JUSTIFICACIÓN TÉCNICA

NP 046- Sum + Inst. de tubería galvanizada CONDUIT 1 1/2¨ UND ML

NOMBRE DEL PARQUE	Parque Estructurante el Porvenir (Gibraltar) - VELÓDROMO	CÓDIGO DEL PARQUE	08-110
EMPRESA CONTRATISTA	UNIÓN TEMPORAL METROPOLITANO PORVENIR	CONTRATO N° Y OBJETO	
NIT	901781400-1	CONTRATO IDRD-CTO-3232-2023 "CONTRATAR LAS OBRAS Y ACTIVIDADES COMPLEMENTARIAS DEL VELÓDROMO UBICADO EN EL PARQUE METROPOLITANO EL PORVENIR (GIBRALTAR), EN LA LOCALIDAD DE KENNEDY EN BOGOTÁ"	
DIRECCIÓN	CR 7 # 75 - 51 OF 602		
TELEFONO	3228894543		
NUMERO DE CAPITULO	E 12	ITEM 13619	APU Nº NP 046
UNIDAD DEL UNITARIO	ML	DESCRIPCIÓN DEL ITEM	
CANTIDAD EN EL PROYECTO	56,00	SUMINISTRO, TRANSPORTE E INSTALACIÓN DE TUBERÍA IMC 1-1/2"	
FECHA BASE DE DATOS CIO	29/09/2025		
FECHA DE ELABORACIÓN DEL APU	18/08/2025

NP 046	**Sum + Inst de tubería galvanizada CONDUIT 1 1/2¨**
3. UNIDAD	ML

ESQUEMA DE UBICACIÓN ZONA

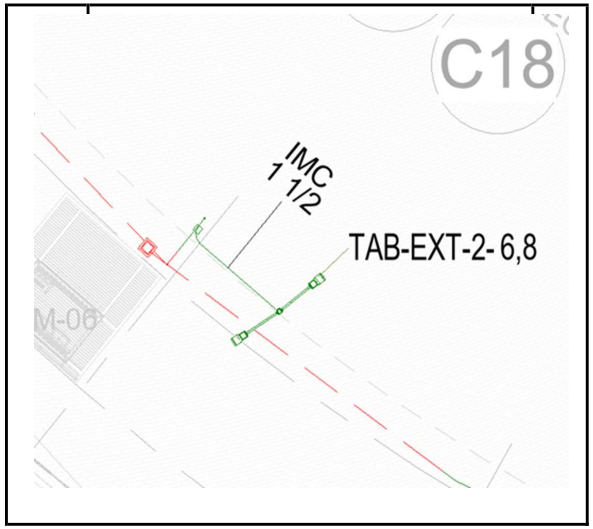
N°	Descripción	Cantidad de sectores	DIMENSIÓN área		--	Sub-total mL	Cantidad Parcial	
		a	b	---	---	1	f = a * e	
1	RED EXTERIOR				56,000	01,00	56,00	mL
2						00,00	-	
3						00,00	-	
4						00,00	-	
5						00,00	-	
6						00,00	-	
-						00,00	-	
-						00,00	-	
-						00,00	-	
-						00,00	-	
-						00,00	-	
-						00,00	-	
-						00,00	-	
-						00,00	-	
-						00,00	-	
-						00,00	-	
-						00,00	-	
-						00,00	-	
-						00,00	-	
Subtotal							**56,00**	mL
Factor de Seguridad	0,00%						**0,00**	mL
Cant. parcial							**56,00**	mL
Viene								mL
Total							**56,00**	mL
